STUDIO MODELLAZIONE STATICA PROGETTO T/M

Rappresentazione schematica delle zone di contatto

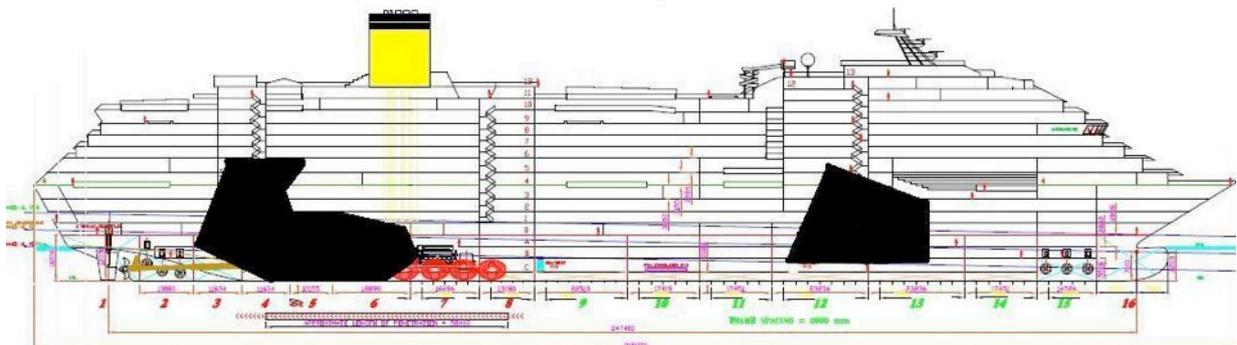
- Lato sinistro tra l'ordinata 52 alla ordinata 114 (falla da urto ,45 metri) che si estende per 4 compartimenti (4,5,6 e 7) fino al ponte "A"
- Lato zona di prua a dritta si estende dalle ordinate 210 alla 275 per circa 50 metri dal ponte "A" al di sopra del ponte "4" ed anche a 5 compartimenti stagni e cioè il 12,13,14,15, e 16 con una superficie di contatto di circa 750/1000 metri quadrati che interessa sostanzialmente la zona "anfiteatro" la quale è mancante di tre ponti al centro.

- Dall' ordinata 275 a tutta la zona di prua la nave è completamente a sbalzo per circa 80/100 metri
- La zona di poppa è danneggiata dalla ordinata 32 alla ordinata 100 (~ 50 mt) dal ponte "C" al ponte "3". Ed anche i 5 compartimenti stagni e cioè 4,5,6 e 7 con una superficie di contatto di circa 200/400 metri quadrati. Dalla ordinata 0 alla 32 la poppa è a sbalzo per circa 24/30 metri.

- Lesioni serie alle ordinate 44, 55 e 246.
- La profondità di penetrazione delle rocce nelle zone di contatto è di circa 5,00 metri e sembra non vi siano lesioni importanti ma solo fenomeni dilatativi delle lamiere in quelle zone ,in ogni caso qualora presenti, tutte site in zone prossime alla linea di galleggiamento non eccessivamente determinanti per il galleggiamento stesso.
